台南市都市計畫委員會〔函〕稿

主旨：檢送本市都市計畫委員會第二〇六次會議紀錄乙份，請查收。

臺南市都市計畫委員會第二〇六次會議記錄

圖號：3-1  
圖名：人民或團體陳情意見第①案

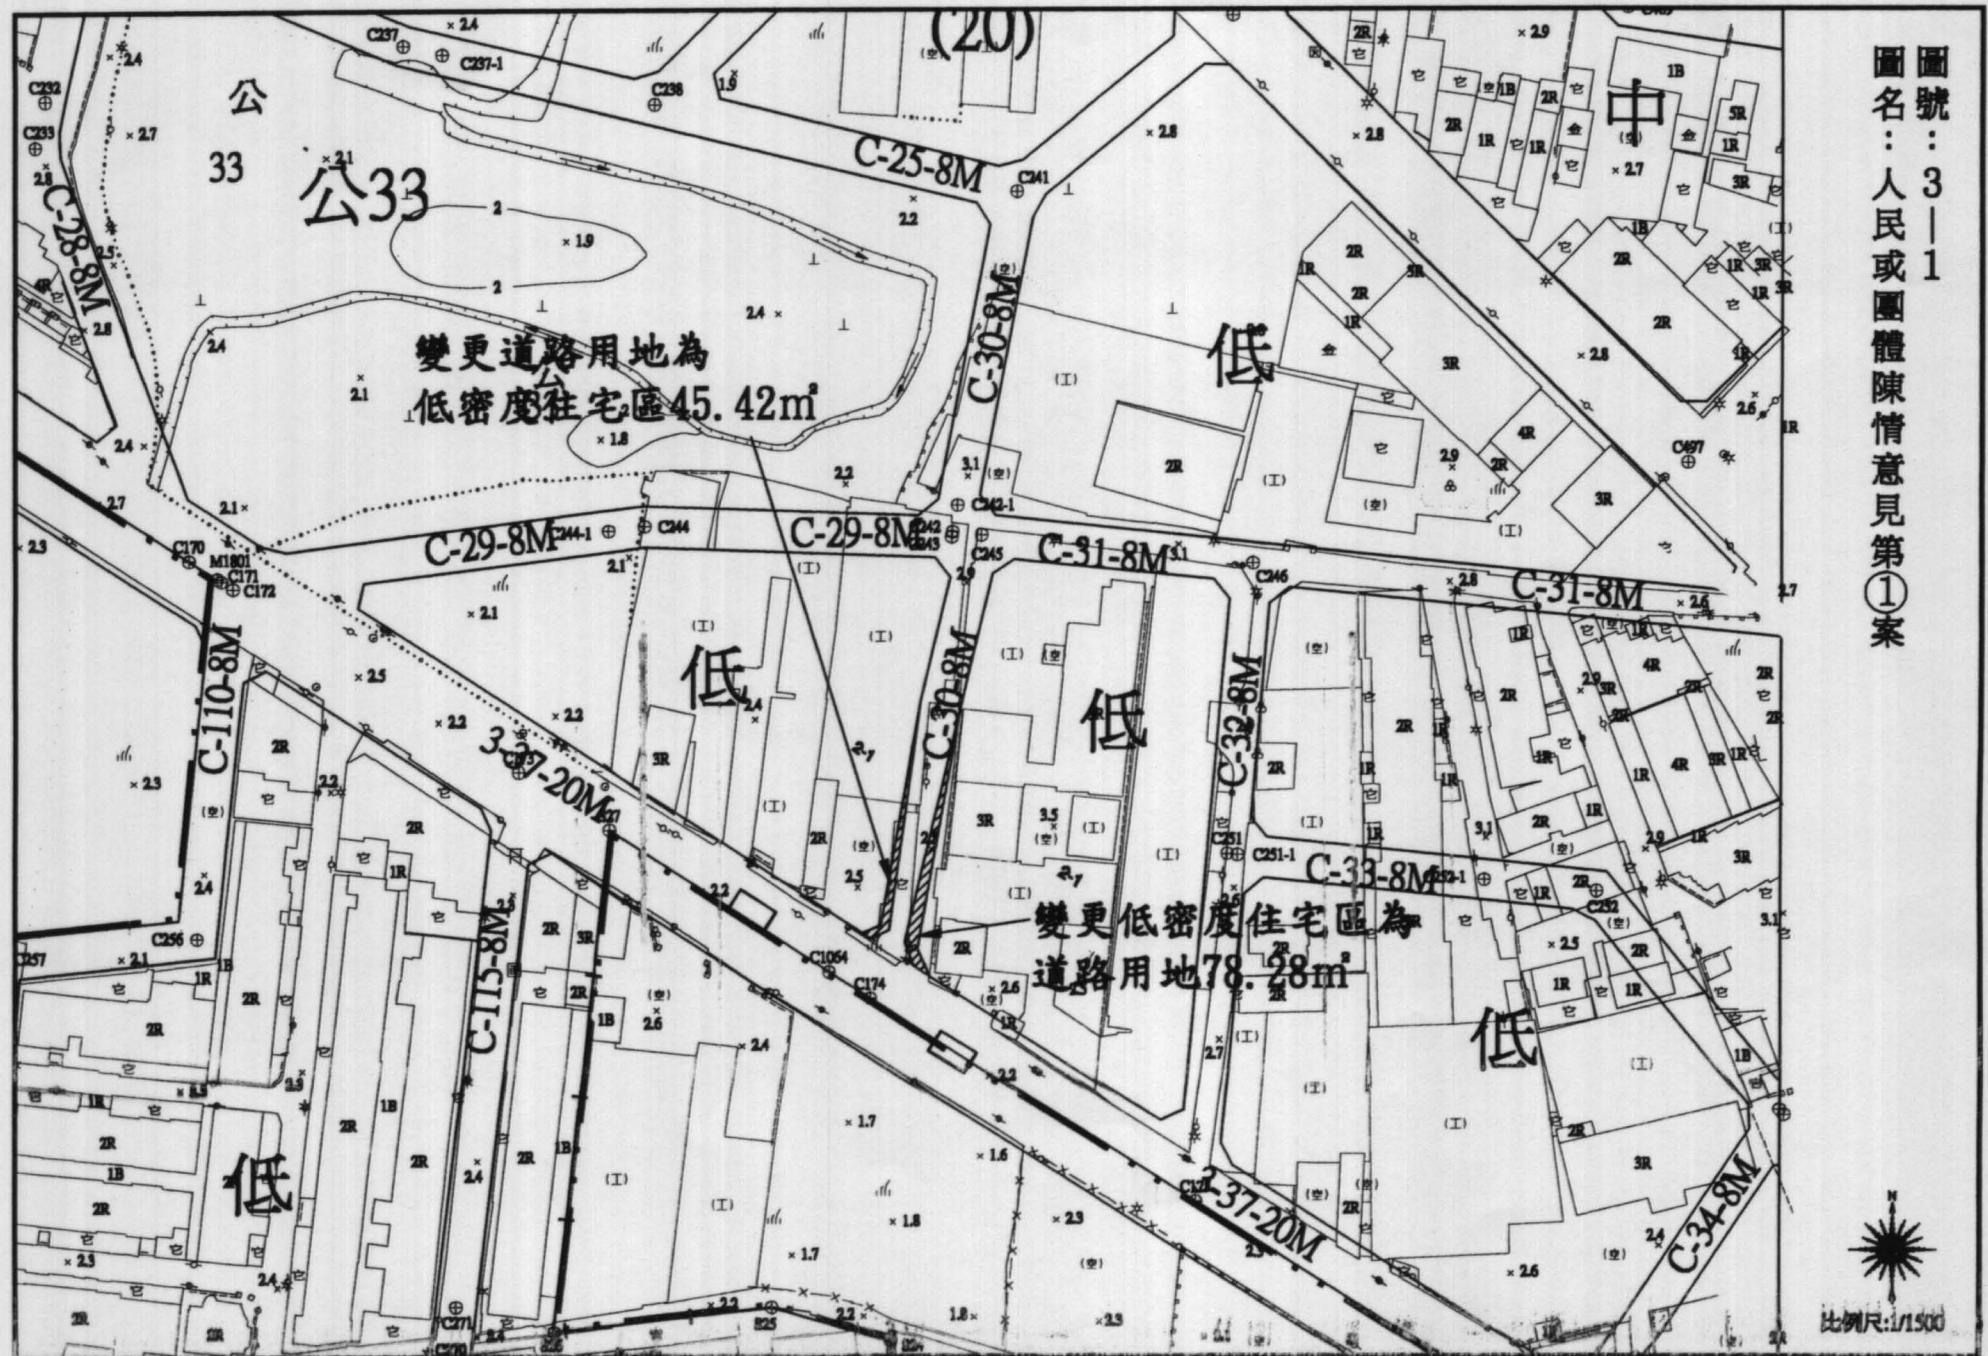
編號	陳情人及陳情位置	陳情理由	由建議事項	專案小組意見	市都委會決議
3	施吉雄 地號 1045 ( 安慶 段 )	1 . 長溪路一段 168 巷拓寬不應只 拓寬民宅一邊 ( C-73-12M ) 。  2 . 長溪路一段 168 巷 131 弄 ( C-64-12M ) 拓寬路線與原本計 畫不符，損害居民權益。	開路應照原來道路兩側平均拓寬。	計畫路 C-30-8M 拓寬方式不合理， 計畫中將現有道路斜向拓寬。	一、酌予採納。 二、採納事項： 為方便工程進行，居民生活方便及權 利，應就現況道路左右拓寬各一米即 可。  三、理由： 現況已有道路，同時可減低對 土地所有權人權益之影響。
2	吳昌宏 D-30-6M	1 . 若要拓寬應一並將機關用地納 入拓寬以示對民眾公平。  2 . 應維持現有道路之中心點左右 拓寬，而非將計畫道路中心點變 偏離，導致單邊居民權利受 損。	懇請照原來道路兩側平均拓寬。	一、酌予採納。 二、採納事項： 以不影響他人權利為原則，酌 予依現況道路調整計畫道路 路線，內容詳圖 3-1 。	一、酌予採納。 二、採納事項： 以不影響他人權利為原則，酌 予依現況道路調整計畫道路 路線，內容詳圖 3-1 。
1	李順勝 C-30-8M			意見通過	意見通過
	照專業小組 意見未便採納				內政部會議決議

圖號：3—3  
圖名：人民或團體陳情意見第⑥案

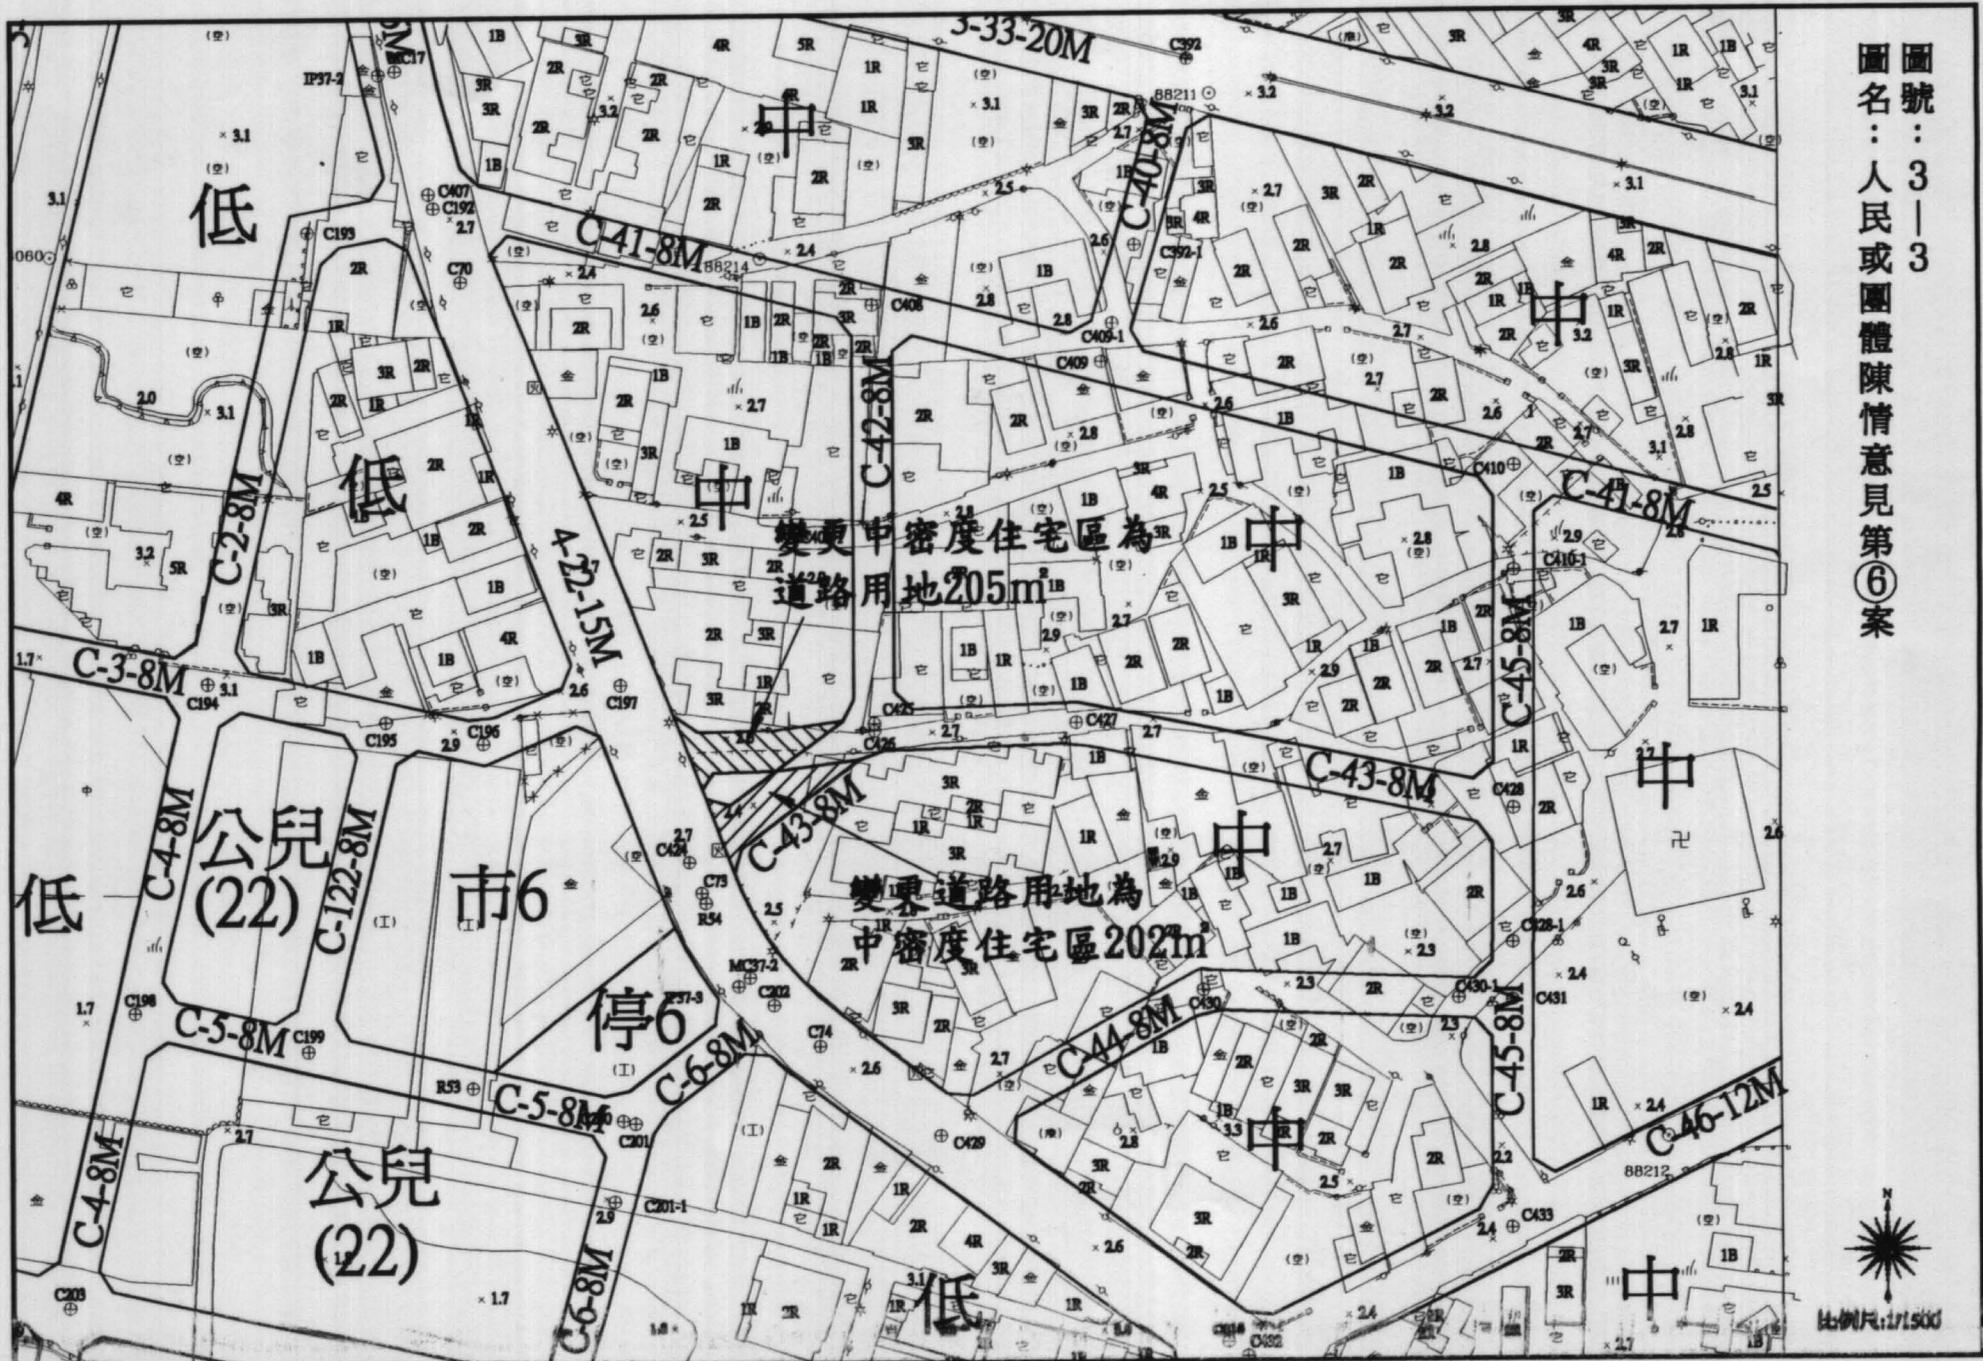
編號	陳情人及陳情位置	陳情 理由	建議事項	專案小組意見	市都委會
4	吳清林 地號 505、503（頂 安段） 公兒二十	公兒廿用地劃設有無必要？因旁邊已有公兒卅 三用地劃設，如今公兒廿用地劃設包括私人住 宅，損害居民權利。	公兒廿用地另尋土地劃設，不 要將私人住宅納入。或者將公 兒廿及公兒卅三工程一併進 行，不要將公兒廿棄置不顧。	一、未便採納 二、理由： 為維護生活環境品質， 且計畫區內公兒用地不 足，故維持原規劃。	
5	葉江泉、葉金城、 葉金泰 市四 安慶段 1051、1050 號兩筆	先前規劃原為市場及住宅地區地主已整地完竣 建造市場，民國八十九年三月廿日，已有臺南市 政府工務局核發使用執照，執照號(83)南工使字 第〇二一六號並且開始招商營運中，今細部計畫 改編為公兒四十用地，已使地主等人招受極大損 失，且對安慶里地方繁榮遠景不再，里民上市場 買菜亦有所不便，況且附近亦有公兒十四且已開 發使用，兩者相距約五十公尺如此距離是否需要 兩處公兒用地嗎？為此地主等深感政府法令無 法適從，故對此檢討案提出異議。	懇請維持先前市場及住宅用 地。	併變更內容明細表第六案。 或團體陳情意見第3案 討論	照專案小組 意見未便採 納
6	C.43-8M 與長溪路交接處之路口對面南北約三十 公尺處又各有一個路口（詳地形測量圖），此處 又正好是長溪路的彎道，安全視線距離縮短，極 易發生危險，又若此三個路口現行規劃上下左右 錯開，此彎道勢必常發生交通事故。若能如所建 議之方案，則不僅避免太多路口，更能減低附近 交通之危險性。	C.43-8M 與長溪路交接處之路口對面南北約三十 公尺處又各有一個路口（詳地形測量圖），此處 又正好是長溪路的彎道，安全視線距離縮短，極 易發生危險，又若此三個路口現行規劃上下左右 錯開，此彎道勢必常發生交通事故。若能如所建 議之方案，則不僅避免太多路口，更能減低附近 交通之危險性。	建議自 C.43-8M 計畫道路與 C.42-8M 計畫道路交接處以西 利用既成道路做為計畫道 路。如此不僅符合儘量利用既 成道路。	一、酌予採納。 二、以不影響他人權利為原 則，酌於依現況道路調 整計畫道路路線，內容調 詳圖3-3。

圖號：3-4  
圖名：人民或團體陳情意見第10案

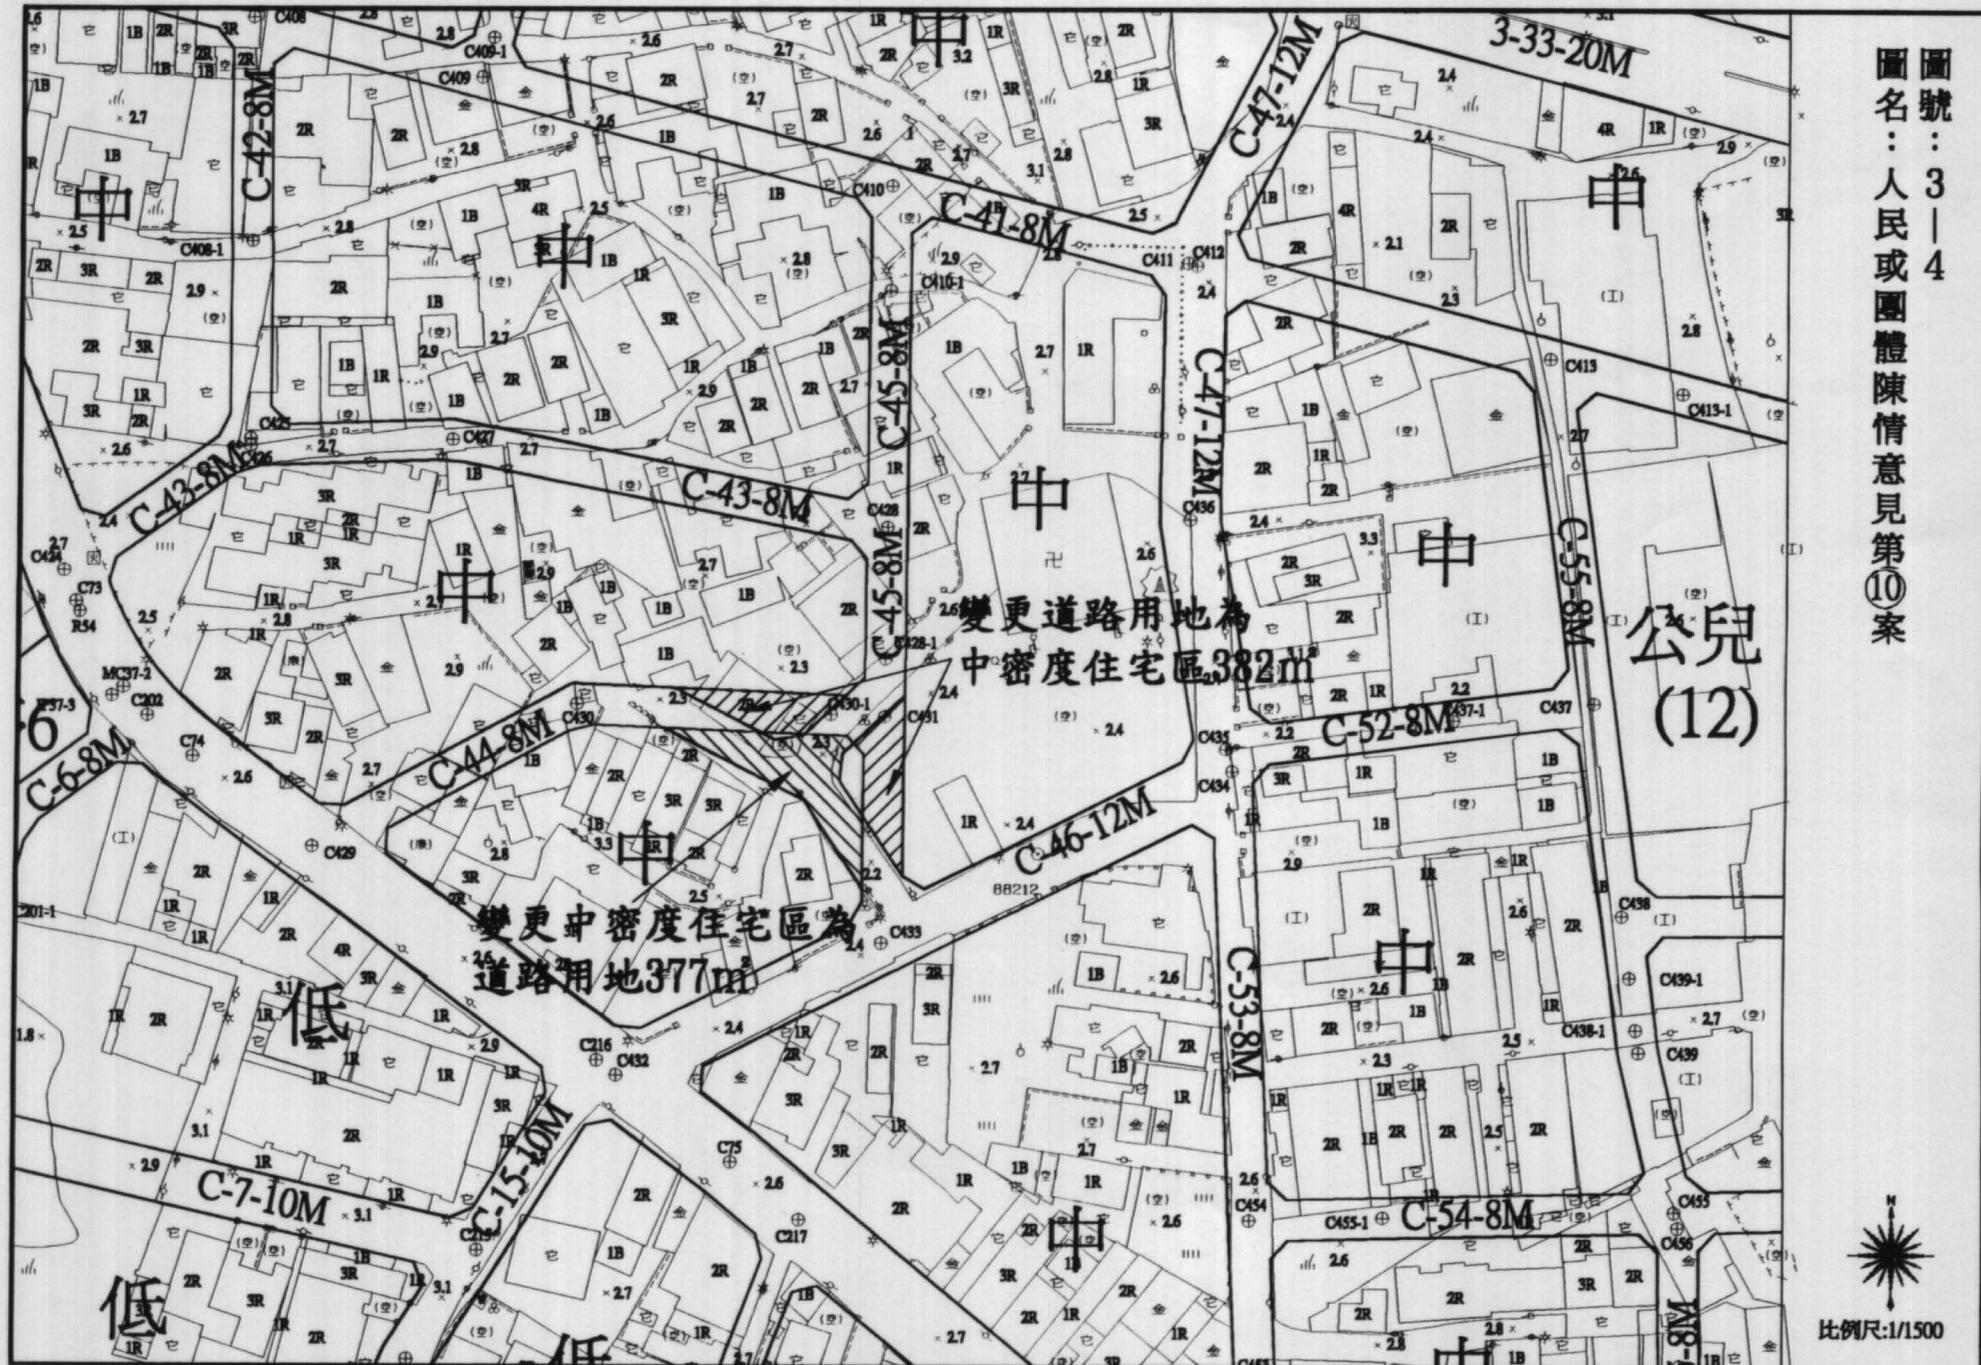
編號	陳情人及陳情位置	陳 情 理 由	建 議 事 項	專 案 小 組 意 見	決 市 都 委 會 內 政 部 委 會 決 議
11	10 保安宮前廣場及 保安宮西側 C-45-8M 計畫道路	1. 本次通盤檢討內容針對計畫區內停車場用地不足等問題進行檢討增加，吾等皆認為此項作業有其需要，唯對此次變更案第八案規劃保安宮前廣場為廣停用地，吾等認為不但影響保安宮之未來發展同時損及土地所有權人之利益。 2. 細部計畫所規劃之道路用地系統考量整體地區發展，實為用心，唯現行計畫內容所規劃之 C-45-8M 計畫道路未考量地區發展現況，致使周圍地區土地時零無法使用，損及人民權益。	1. 審慎考量此一變更案，取消變更本住宅區為廣停用地，以維護人民權益。 2. 依據現況道路調整 C-43-8M 計畫道路以南之路線，以減少道路開闢經費及難度，同時維護人民權益。	1. 一、酌予採納。 二、採納事項： 1. 建議事項第一點併變更內容明細表第八案。 2. 以不影響他人權利及調整部分計畫道路系統之規劃，內容詳圖。 3. 4.	
吳昌宏等六人 D-30-6M	1. 原有巷道係日據時代之既成道路，此道路之東邊有多棟樓房於申請許可後，鈞府係以此道路來指定路線興建完成之合法房屋。 2. 如按既成巷道中心點向兩邊拓寬，將來政府之征收補償費用將節省很多。 3. 如未照原來巷道中心點兩邊平均拓寬，將嚴重影響東邊所有權人合法權益，且不符社會公平正義原則。 4. 該既成巷道由南向北長約 125 公尺，為舊社區道路交通流量很少，無須改變取直，將該既成巷道中心點兩面平均來拓寬。	1. 請依照原來舊巷道中心點平均向兩旁拓寬。 2. 如第一點有損及西邊所 有權人權益之虞，則建議以既成道路之西邊為界線向東邊拓寬為六公尺寬之計畫道路。 以上兩點，想請擇一點來修訂該都市計畫案。	1. 請依照原來舊巷道中心點平均向兩旁拓寬。 2. 如第一點有損及西邊所 有權人權益之虞，則建議以既成道路之西邊為界線向東邊拓寬為六公尺寬之計畫道路。	1. 一、酌予採納。 二、採納事項： 1. 建議事項第一點併變更內容明細表第八案。 2. 以不影響他人權利及調整部分計畫道路系統之規劃，內容詳圖。

圖號：3-17  
圖號：逾期人民或團體陳情意見第④案

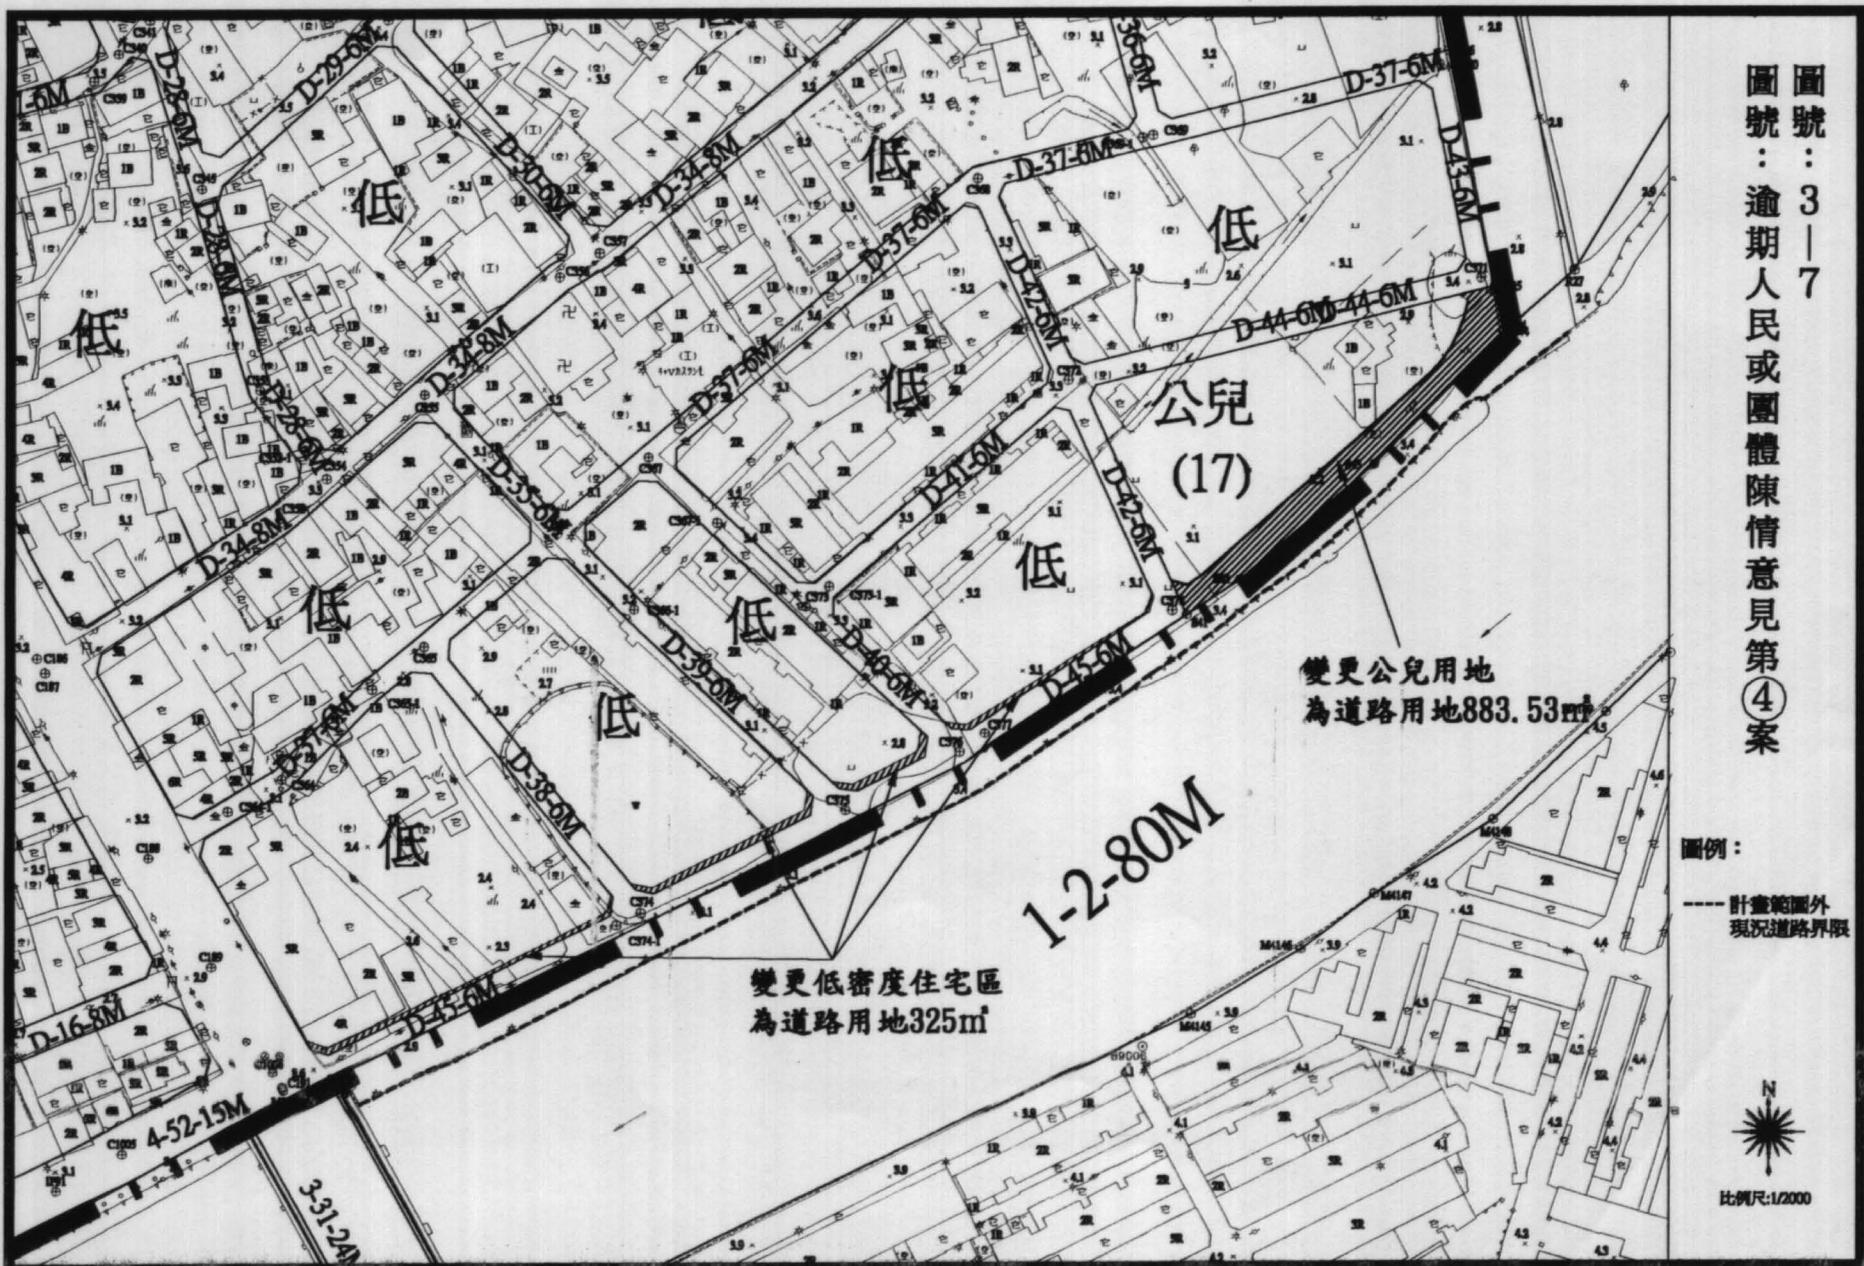
編號	陳情人及陳情位置	陳情 理由	建議事項	專案小組意見
4	業者興 「機四」、「停 五」、「市四」 「機四」、「停 五」、「市四」 李日卿等十三人 D-45-0M計畫道路	1. 「機四」、「停五」、「市四」等公設用地已規劃二十餘年，仍未徵收，故造成土地無法買賣影響土地所有權人權益甚鉅。 機關、市場等公共設施用地之規劃，完全視閭鄰單位或居民分佈情形適當配置，且應儘先用適當公有土地予以劃設。如今公設用地劃設於私人土地上，且延滯多年仍未徵收，顯與當初計畫目標脫節，應儘速進行檢討。 本案機關用地毗連四面全被開發住宅包圍，又與市場毗連劃設，另該地四周道路狹窄，最寬僅一條短短十二公尺道路，其餘都是八或十公尺道路，位置又在裡邊，雙向行駛困難，更與四周住宅街廓不對稱，劃設停車場意義不大。	立即辦理本業發；或將「機四」、「停五」、「市四」等公設用地變更為住宅用地，以補救異議人二 十餘年來空有土地卻不得公平使用之財產權益損失！	立土地之徵收開發；或將「機四」、「停五」、「市四」等公設用地變更為住宅用地，以補救異議人二 十餘年來空有土地卻不得公平使用之財產權益損失！
3	1. 查本市安和路為目前安南區通往市區交通要道，且為連接台一線省道轉入中 山高速公路必經道路，每日來往車量甚多，尤其於上下班時段，在安順橋頭處經常嚴重塞車，造成交通癱瘓十分不便。 2. 今聞該地區正進行細部計劃檢討之際，特聯名祈請 貴府將 D-45-0M 級 部計劃道路調整變更延長穿過「公兒十 七」街接至六塊厝排水路，並加寬為 「5M 道路」，一可與其西端安通路齊寬； 二又有利疏散部分人車改道，減輕安和 路一段交通飽和造成交通擁塞。	1. 「機四」、「停五」、「市四」等公設用地已規劃二十餘年，仍未徵收，故造成土地無法買賣影響土地所有權人權益甚鉅。 機關、市場等公共設施用地之規劃，完全視閭鄰單位或居民分佈情形適當配置，且應儘先用適當公有土地予以劃設。如今公設用地劃設於私人土地上，且延滯多年仍未徵收，顯與當初計畫目標脫節，應儘速進行檢討。 本案機關用地毗連四面全被開發住宅包圍，又與市場毗連劃設，另該地四周道路狹窄，最寬僅一條短短十二公尺道路，其餘都是八或十公尺道路，位置又在裡邊，雙向行駛困難，更與四周住宅街廓不對稱，劃設停車場意義不大。	立即辦理本業發；或將「機四」、「停五」、「市四」等公設用地變更為住宅用地，以補救異議人二 十餘年來空有土地卻不得公平使用之財產權益損失！	立土地之徵收開發；或將「機四」、「停五」、「市四」等公設用地變更為住宅用地，以補救異議人二 十餘年來空有土地卻不得公平使用之財產權益損失！

(空白)	(空白)	(空白)	(空白)	(空白)
	修正內容： 依國有土地權屬範圍將國有土地納入計畫道路用地，酌予調整、修正 D-45-0M 級 部計劃道路調整變更延長穿過「公兒十 七」街接至六塊厝排水路，並加寬為 「5M 道路」，一可與其西端安通路齊寬； 二又有利疏散部分人車改道，減輕安和 路一段交通飽和造成交通擁塞。	理由： 1. 市府已另於安慶里內設置里民活動中心，故機關用地已無需求。 2. 市場用地已無需求，且大型超市已可取代傳統市場功能。 3. 市府可經由重劃方式取得「停五」用地。 理由： 鹽水溪排水路北岸現況已有道路，同時考量交通需求情形將國有土地納入計畫道路，以利居民通行。	1. 市府已另於安慶里內設置里民活動中心，故機關用地已無需求。 2. 市場用地已無需求，且大型超市已可取代傳統市場功能。 3. 市府可經由重劃方式取得「停五」用地。 理由： 鹽水溪排水路北岸現況已有道路，同時考量交通需求情形將國有土地納入計畫道路，以利居民通行。	市都委會議會 內政部都委會決議
